GELTUNGSBEREICH | ANWENDUNGEN
FB-Portfolio 3-polig | Leitungsqualität S3930

PCN26_001

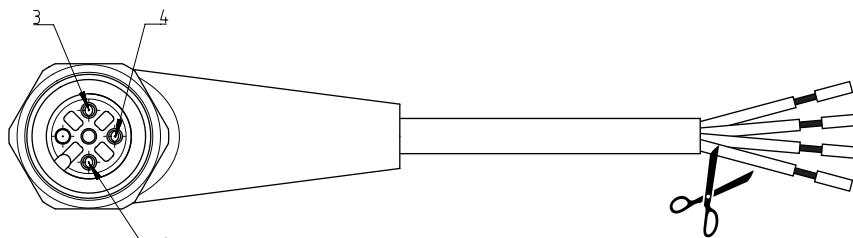
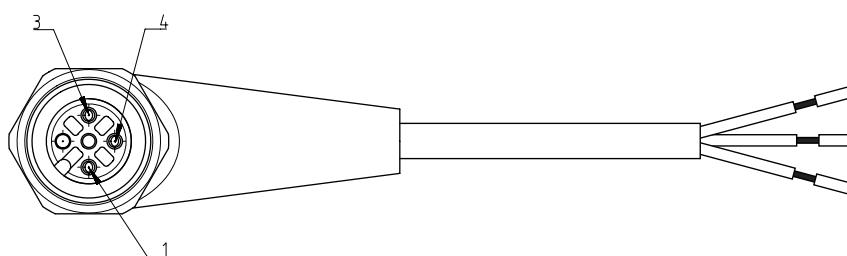
Bisher wurde zur Herstellung der 3-poligen Variante eine 4-adrige Leitung verwendet, bei der die überzählige Ader abgeschnitten wurde. Künftig stellen wir auf den direkten Einsatz einer 3-adrigen Leitung um.

- Die Funktionalität, Qualität und Zuverlässigkeit des Produkts bleiben unverändert erhalten.
